2021埋計発第311号

日本原燃株式会社

廃棄物埋設確認申請書の変更について

(3号廃棄物埋設地)

図 1-イ(ロ)-1 埋設設備及び排水・監視設備の構造図(1)

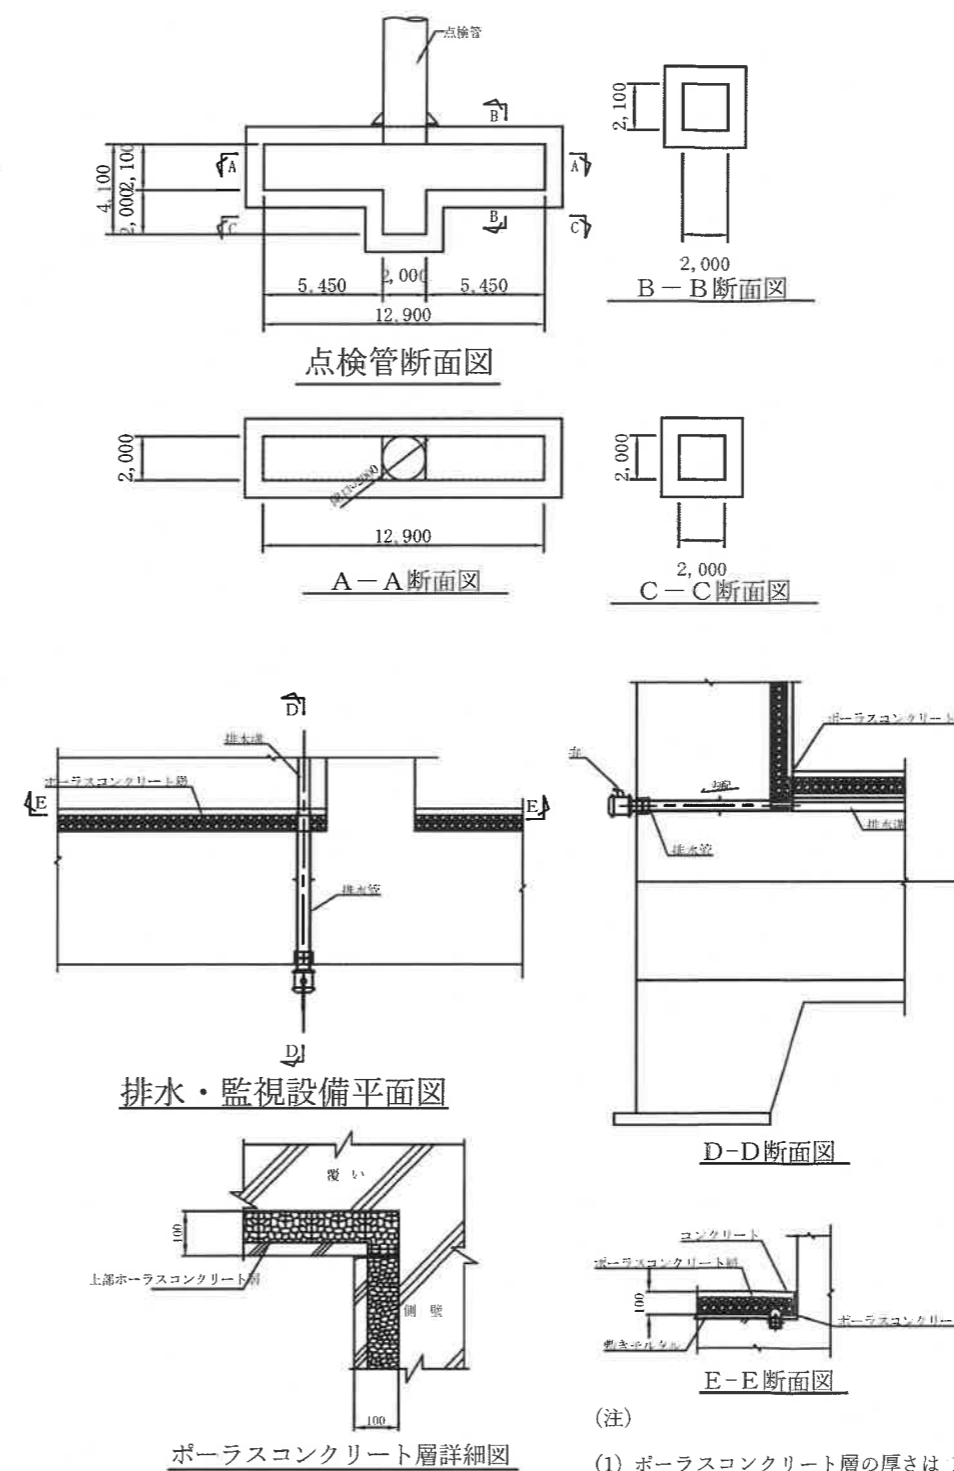
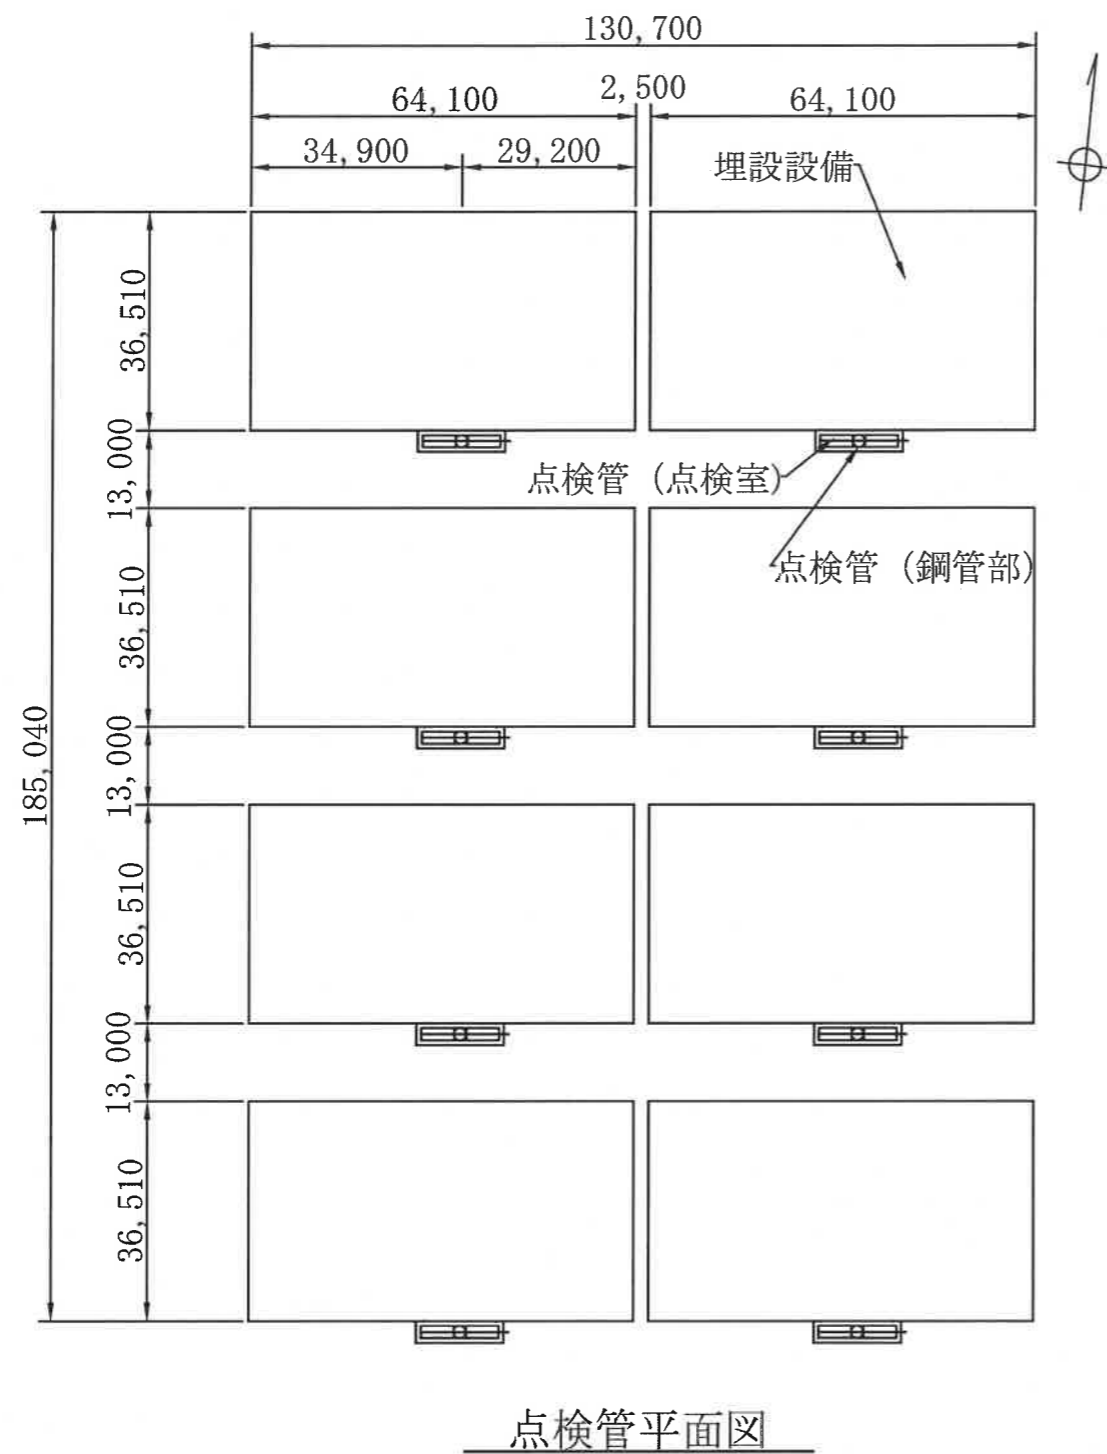
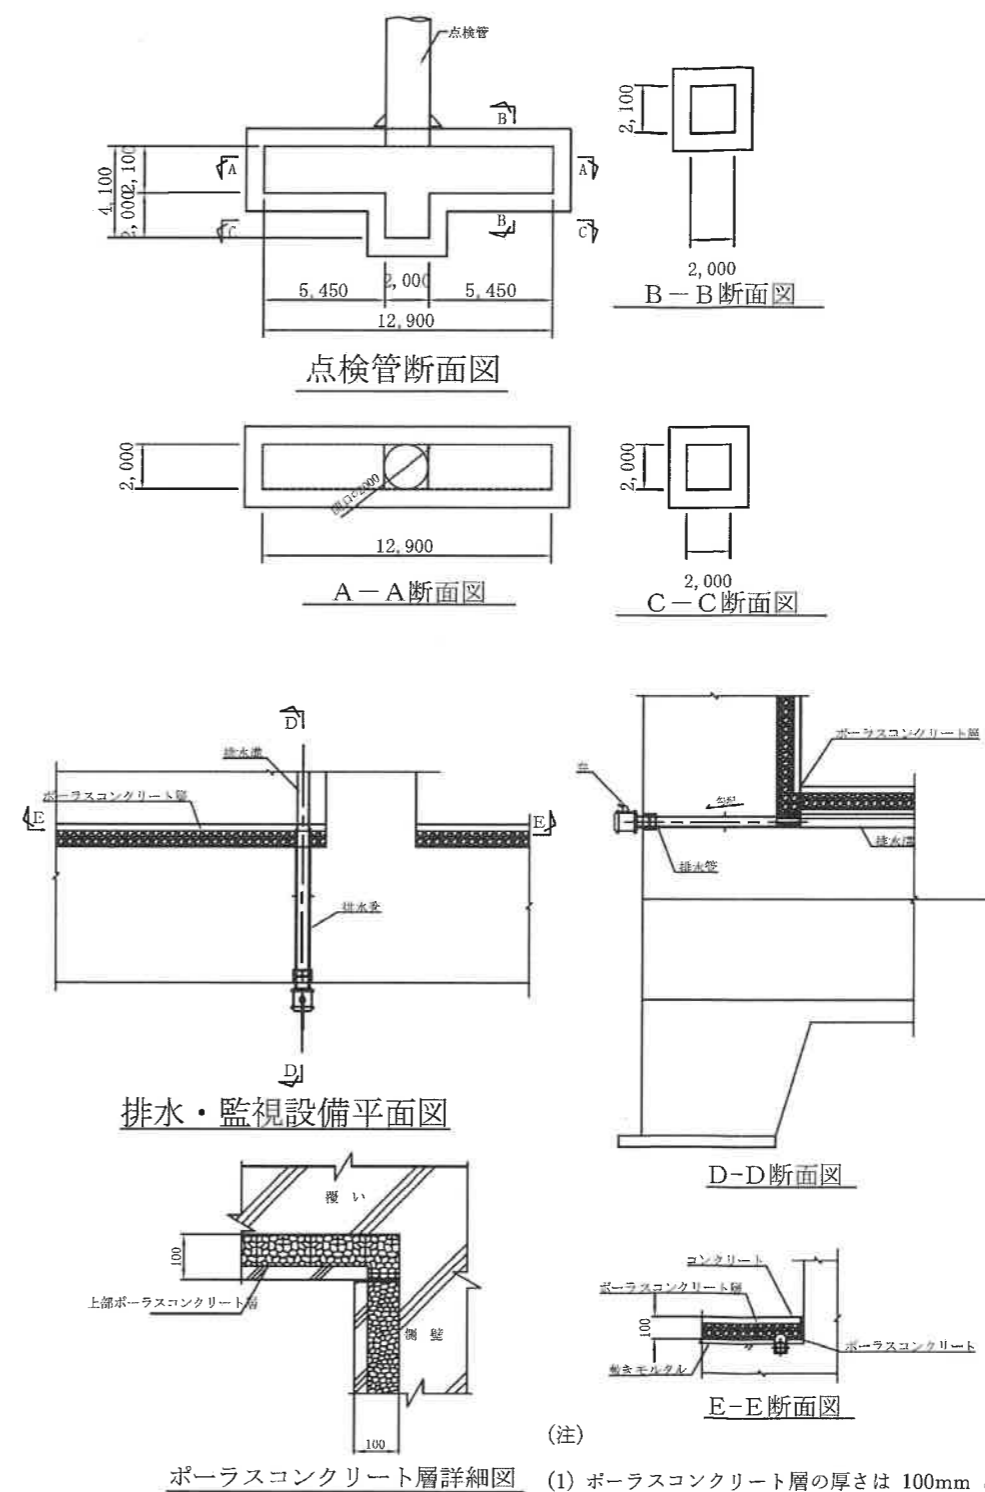
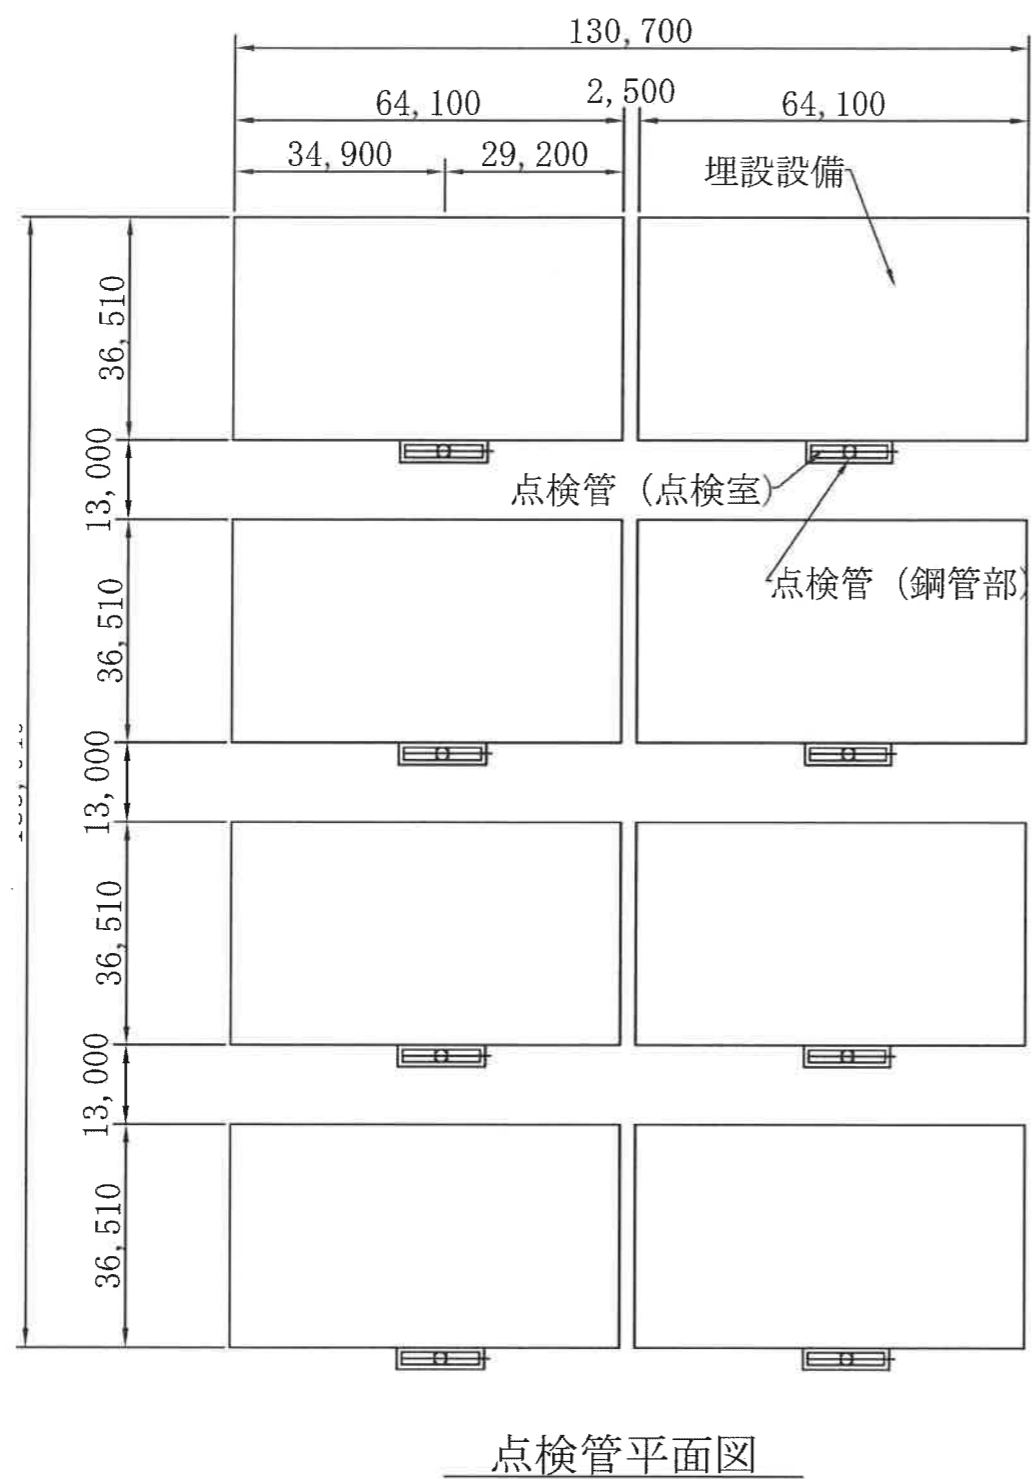
添付書類 目次	添付書類 目次 上から1行目	廃棄物埋設確認申請書_添付書類 別添-7に示すとおり。	廃棄物埋設確認申請書(<u>廃棄物埋設地</u>)添付書類 別添-8に示すとおり。												
添付書類一 1-イ(イ)-1	添付書類一 1-イ(イ)-1 図	排水管 別添-9に示すとおり。	排水孔 別添-10に示すとおり。												
添付書類一 1-イ(ロ)-1	添付書類一 1-イ(ロ)-1 図 A-A断面図 (内部仕切設 備の厚さ)	4 <u>0</u> 0 別添-11に示すとおり。	4 <u>1</u> 0 別添-12に示すとおり。												
添付書類一 1-イ(ロ)-2	添付書類一 1-イ(ロ)-2 図 点検管平面 図 (埋設設備の 合計寸法)	185,04 <u>0</u> 別添-13に示すとおり。	— 別添-14に示すとおり。

図 1-イ (ハ)-2 埋設設備の配置図(断面)

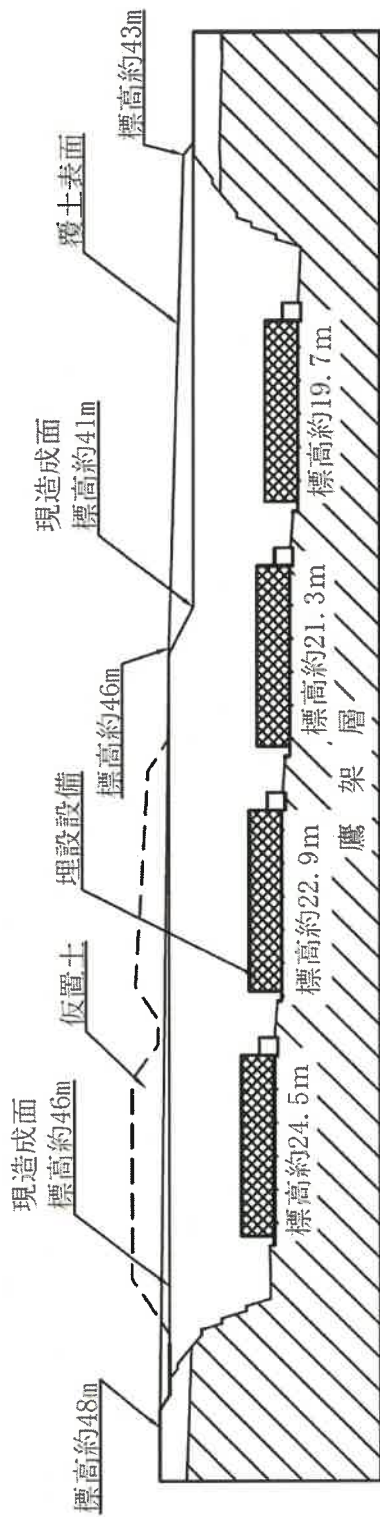
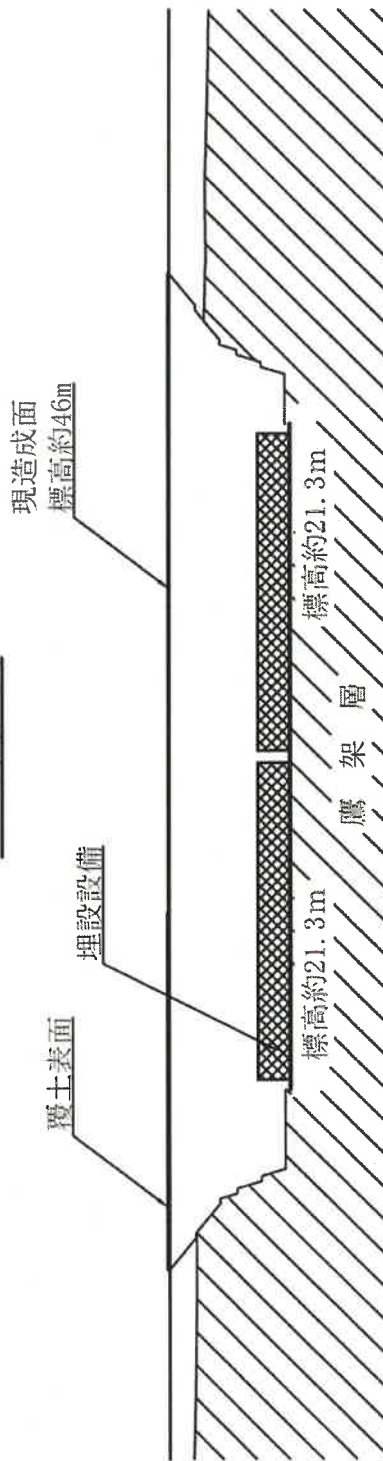
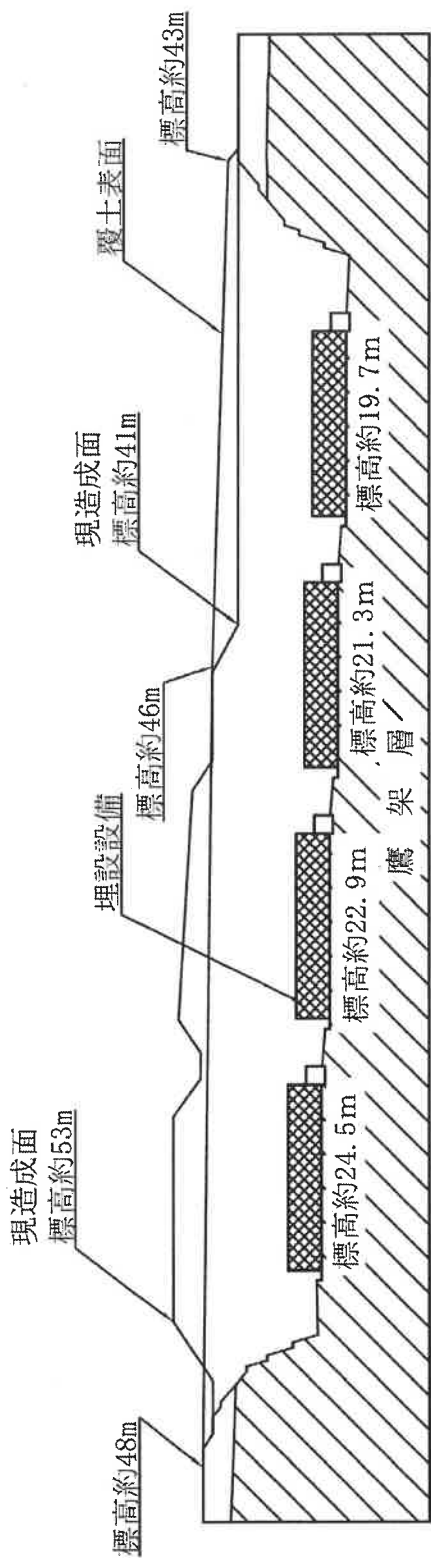
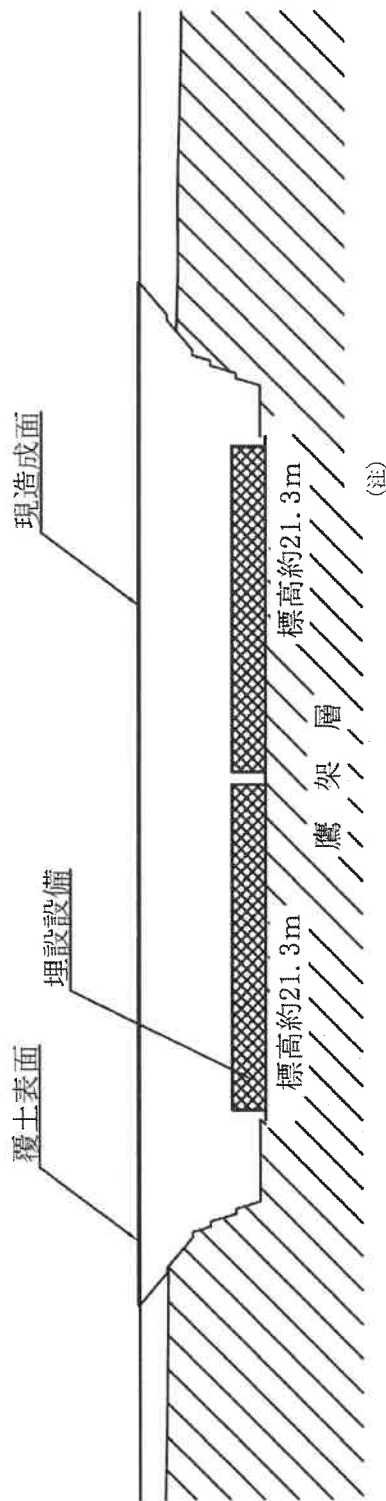
セメント系充填材・廃棄体混 合部																														
	ホワイトゾー ン+ミクスチ ャー部	ミクスチ ャー部																													
単位体積重 量(kN/m ³)	39.9																														
ヤング係数 (kN/mm ²)	2.94	1.71																													
ポアソン比 ν	0.368																														
	セメント系充填材・廃棄体混 合部																														
	ホワイトゾー ン+ミクスチ ャー部	ミクスチ ャー部																													
単位体積重 量(kN/m ³)	23.4																														
ヤング係数 (kN/mm ²)	1.71	0.752																													
ポアソン比 ν	0.402																														
添付書類一 1-イ(ハ)-15	添付書類一 1-イ(ハ)-15 図 A-A断面図 B-B断面図	現造成面標高約46m <u>仮置土</u> 現造成面標高約46m 別添-19に示すとおり。	現造成面標高約53m 現造成面 別添-20に示すとおり。																												
添付書類一 1-イ(ハ)-18	添付書類一 1-イ(ハ)-18 図 (覆いの厚さ)	300 別添-21に示すとおり。	400 別添-22に示すとおり。																												
添付書類一 1-イ(ニ)-8 ~1-イ(ニ)-9	添付書類一 1-イ(ニ)-8 ~1-イ(ニ)-9 図 軸力図	単位：kN/m (圧縮が正) 別添-23に示すとおり。	単位：kN/m 別添-24に示すとおり。
